南港発電所更新計画に係る計画段階環境配慮書
についての検討結果（案）

令和5年4月

堺市環境影響評価審査会

南港発電所更新計画

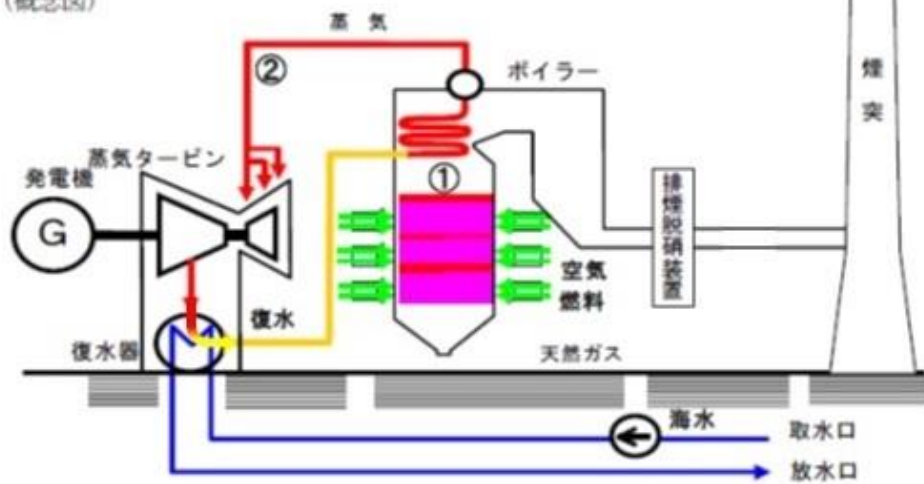
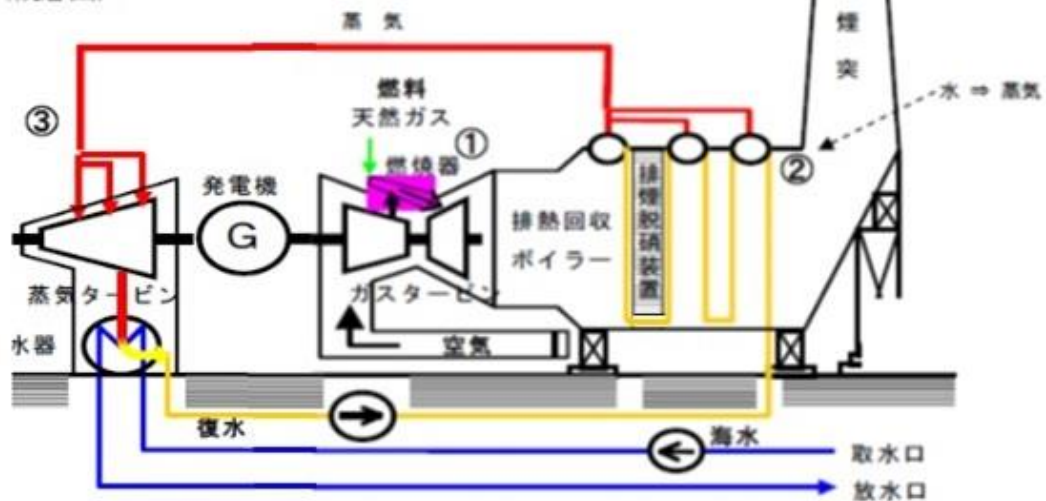
- 本事業は、運転開始後 30 年以上経過した南港発電所において、電源の新陳代謝による安定供給及び将来のエネルギー脱炭素化に貢献することを目的に最新鋭の高効率G T C C（ガスタービン及び汽力のコンバインドサイクル発電方式）へ設備更新するものである。
- 現状の発電方式（汽力）と将来の発電方式（G T C C）の概要を示すよう事業者に求めたところ、回答は次のとおりであった。

- 汽力発電方式、G T C C発電方式の概要は図の通りです。汽力発電方式では、燃料をボイラーで燃焼させ、ボイラーで作られた蒸気が蒸気タービンを回して発電します。
- 一方、G T C C発電方式では、まず、燃料をガスタービンで燃焼させガスタービンを回します。ガスタービンを出た高温の排ガスを有効利用して排熱回収ボイラーで蒸気を作り、その蒸気を使って発電するため、発電効率が高くなります。

- ボイラー内で発生した蒸気によって、蒸気タービンを回して発電する方式
- ①ボイラー内で燃料を燃焼させ、水を熱して蒸気を発生させます。
- ②この発生した蒸気で、蒸気タービンを回して発電します。

- ガスタービン発電と汽力発電の二つの方式を組み合わせて発電する方式
- ①燃焼器で燃料を燃焼させ、その燃焼ガスでガスタービンを回して発電します。
- ②ガスタービンを回した燃焼ガスの排熱を回収し、水を熱して蒸気を発生させます。
- ③この発生した蒸気で、蒸気タービンを回して発電します。

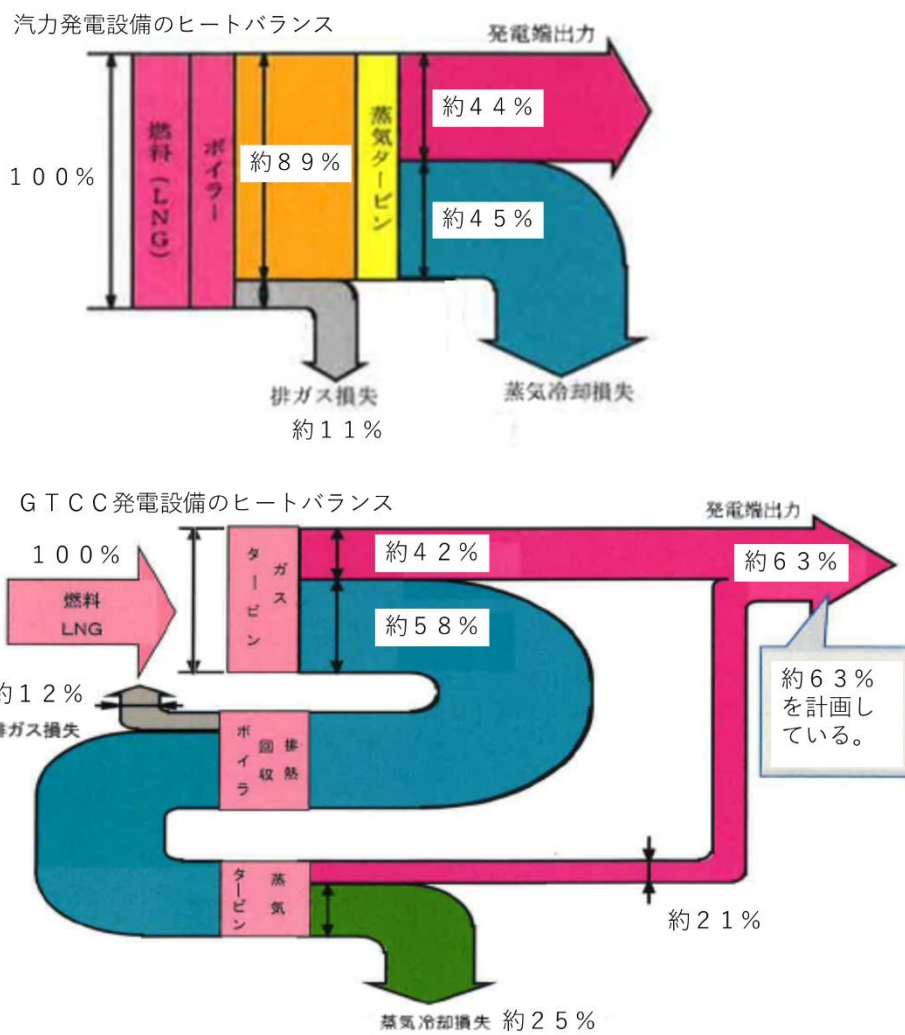
- 設備更新により熱効率が大きく改善するとされているが、具体的な数値を示して説明するよう事業者に求めたところ、回答は次のとおりであった。

- 現状の汽力発電設備は約 44%、更新後のG T C C 発電設備は約 63%で、現状と比べて相対値で約 4 割、絶対値で約 19%改善されます。
- 汽力発電設備、G T C C 発電設備のヒートバランスは下図の通りです。なお、記載の数字は概念的な値であり、更新後のG T C C 発電設備のヒートバランスは詳細検討中です。

図Ⅱ-1-1 堺第7-3区「共生の森」森づくり計画図

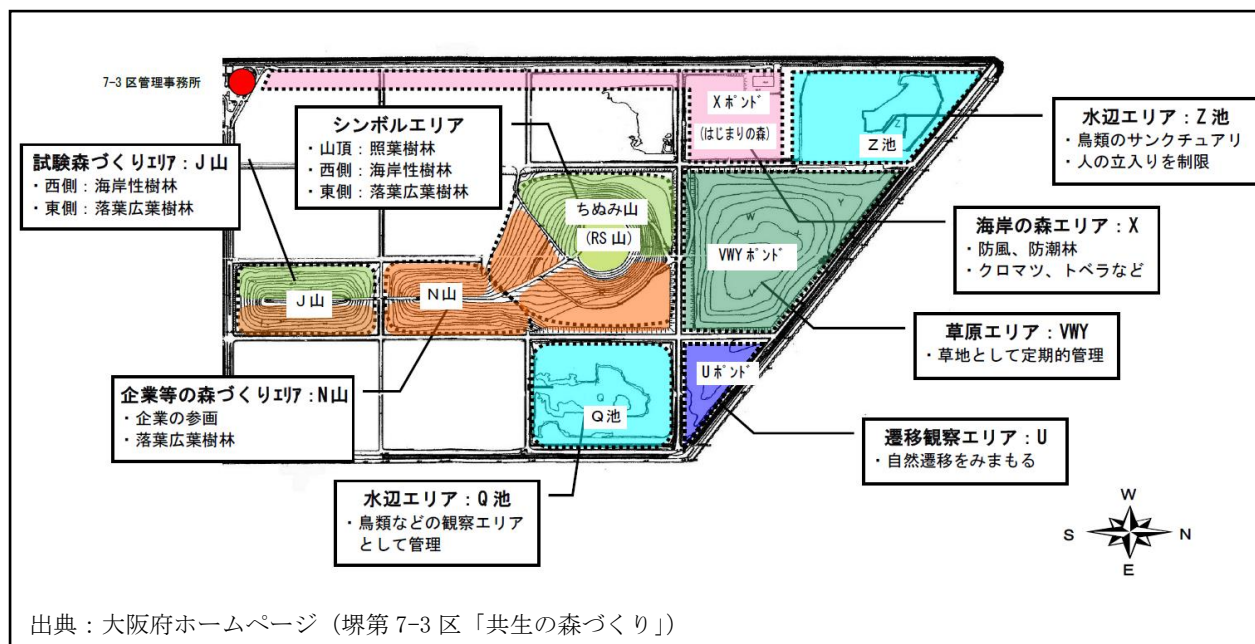
- 新設設備の建設予定場所であるグラウンドは現在社員の福利厚生施設として利用しているとのことであるが、人工的な裸地環境であってもコアジサシ等の希少種が営巣を行う可能性がある。そのため、当該グラウンドの利用頻度について示すとともに、希少種が営巣を行う可能性に対する見解を示し、営巣が確認された場合の対応について説明するよう事業者求めたところ、回答は次のとおりであった。

- 一部既設ガス導管がある「共生の森」について、新たな改変は行わないとされているが、燃料ガス導管の敷設ルートの一部は植生や池となっており、森づくり計画において「水辺エリア」(鳥類のサンクチュアリ、人の立入りを制限)として位置づけられている。このため、燃料ガス導管の工事に伴って、「共生の森」に生息・生育する動植物への影響が生じる可能性がないか説明するよう事業者に求めた。また、動植物への影響が生じる可能性がある場合は、方法書において動物、植物及び生態系を環境影響評価項目として選定し、影響の低減について配慮する必要があると考えられることについて、事業者の見解を求めた。これらに対する事業者の回答は、次のとおりであった。

主に社員の福利厚生施設として日々の昼休憩時等に利用しています。

当該地は、新設設備の建設予定場所であることから、調査を行う計画です。なお、仮に希少種の営巣等が確認された場合は、保全措置を検討します。

p2-4の図において、北ステーション、南ステーションの地点に立坑があり、この地点間は燃料ガス導管は海底下を通るよう地下深くに埋設されております。従いまして、池を横断することはありません。なお、具体的には関係各所と調整していく計画であり、導管の工事個所に植生がある場合には、方法書以降で検討を行います。

- 事業の実施により動植物への影響が生じるおそれがある場合は、動物、植物及び生態系を環境影響評価項目として選定し、可能な限り影響を低減するよう配慮する必要がある。

図1 周辺観測局の風配図

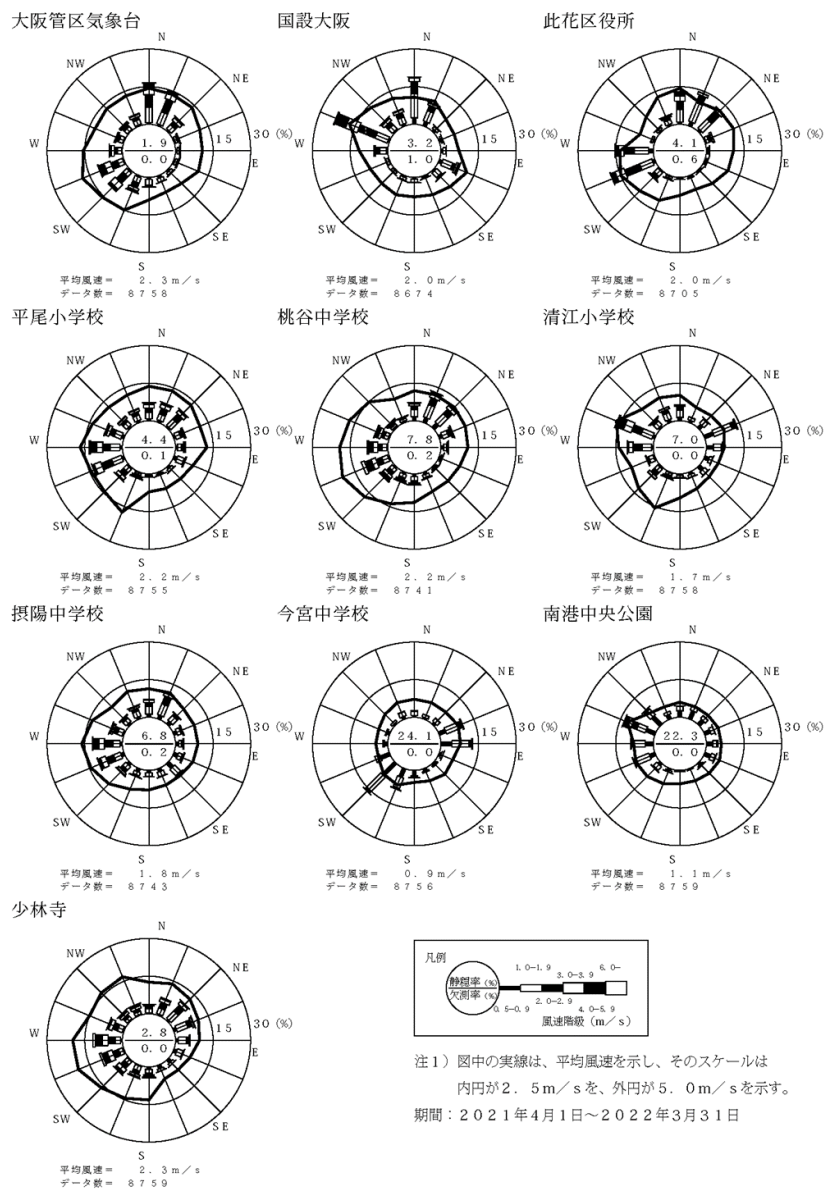
- 気象の状況は、平尾小学校の令和3年度の観測結果を整理されているが、発電設備の最寄りの大気汚染常時監視測定局である南港中央公園ではなく、平尾小学校の風向・風速を用いた理由について事業者の説明を求めたところ、回答は次のとおりであった。

- 周辺の観測局での年間風配図から判断して、南港中央公園局の風配は大阪湾の海陸風が観測されていると判断することは難しいことから、次いで近隣の海陸風が観測されている平尾小学校局の風向風速データを用いました。大阪湾の海陸風が観測されている風配図とは、平尾小学校局、此花区役所局、桃谷中学校局、少林寺局のように西南西～西の風向の海風と、北～北東の陸風の風向が卓越している状態と考えています。
- 南港中央公園局の風配図は西北西の風向の出現頻度が多く、また静穏の出現頻度も他の観測局に比べ多いことから、周辺の気象状況を表現しているとは言い難いと判断しています。

これらの観測局及び周辺の観測局における2021年度の風配図を図1に示します。

図1 月別の日積算日射量の平均値の比較

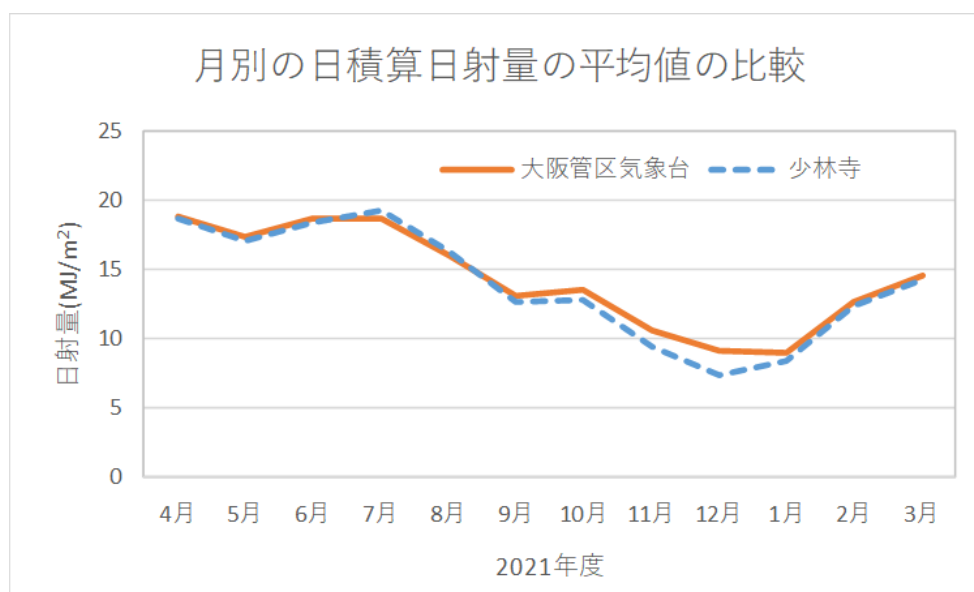
- 事業実施想定区域周辺では、大阪管区気象台よりも発電設備に近い少林寺局において日射量、大仙公園局において放射収支量の測定が行われているが、大気安定度の分類においてこれらを使用せず、大阪管区気象台における日射量及び雲量を使用した理由について事業者の説明を求めたところ、回答は次のとおりであった。

- 気象条件のうち風向風速については地域的な特性があることから、事業実施想定区域に近い地点の観測局のうち地域の風の状況を反映するような観測局の風向風速データを用いました。

一方、日射量や雲量などの地域全体を代表するような値は、必ずしも事業実施想定区域からの距離を最優先に考慮する必要はなく、大阪平野程度の範囲であれば同程度の値が得られるものと判断されます。図1に示した大阪管区気象台と少林寺局における月別の日積算日射量の平均値の比較のとおり、同程度の値であることと判断されます。夜間の雲量データについては、放射収支量が気象観測署における観測項目でないことから、大阪管区気象台における日射量データに対応して大阪管区気象台において観測されている雲量データを用いました。

- また、少林寺局における日射量及び大仙公園局における放射収支量を採用することも適切であると考えられます。

図Ⅱ-3-2 主要な眺望点の位置

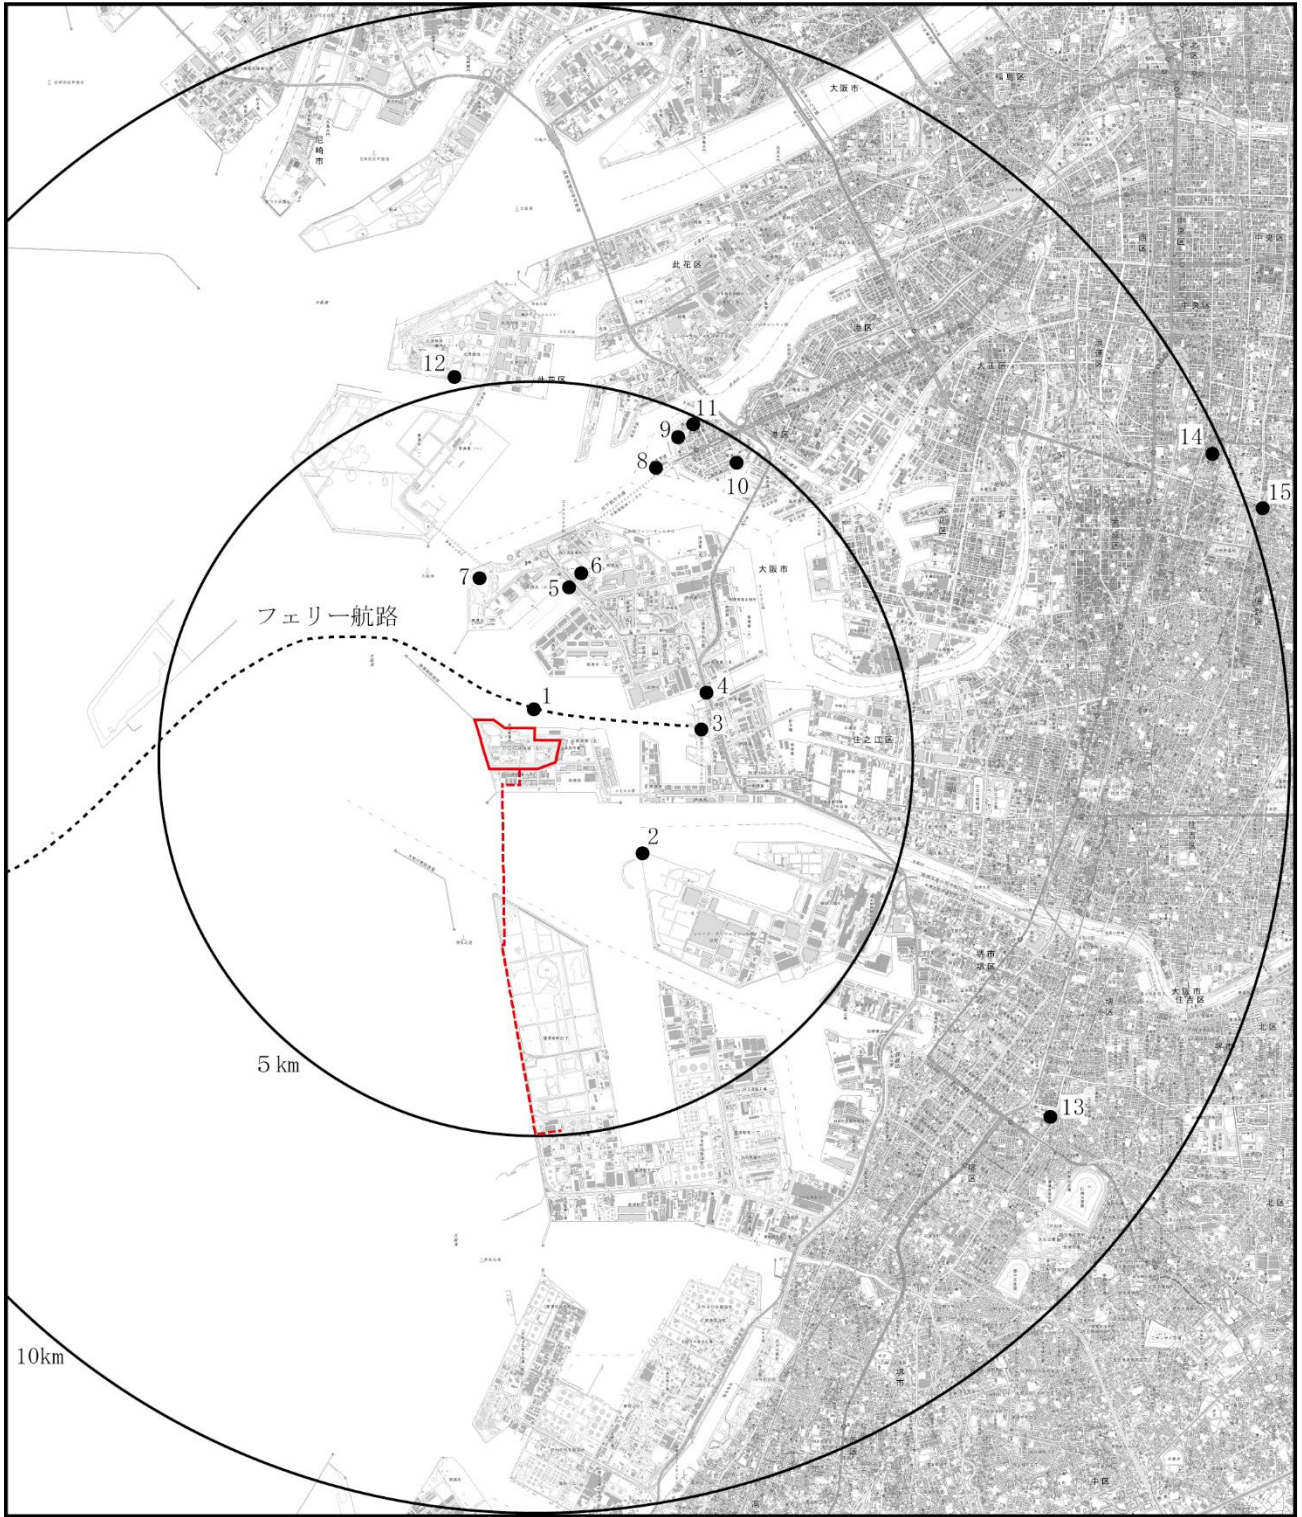
- 眺望景観の予測地点として「さきしまコスモタワー展望台」及び「南港大橋」の2地点が選定されているが、これらの地点よりも事業実施想定区域（発電設備）に近く、煙突の垂直視角がより大きくなる「海とのふれあい広場」を予測地点として選定していない理由を説明するよう事業者に求めたところ、回答は次のとおりであった。

- 配慮書段階では、眺望景観に係る重大な影響を評価する観点から、新設の発電設備が視認可能な主要な眺望点 13 地点のうち、最も影響が大きいと想定される新設の発電設備の近傍の地点として、日常的に不特定多数の住民の利用頻度が最も高いと考えられる「南港大橋」及び当該設備全体を鳥瞰的に見渡せる「さきしまコスモタワー展望台」を代表地点として選定しました。
- 「海とのふれあい広場」については、現地調査を行った上で、上記の2地点に比べ住民の利用頻度や鳥瞰的な眺望でないことを確認し、配慮書段階では予測評価の対象には選定しませんでした。準備書段階でより詳細な現地調査を行った上で主要な眺望景観に選定するかを再検討します。
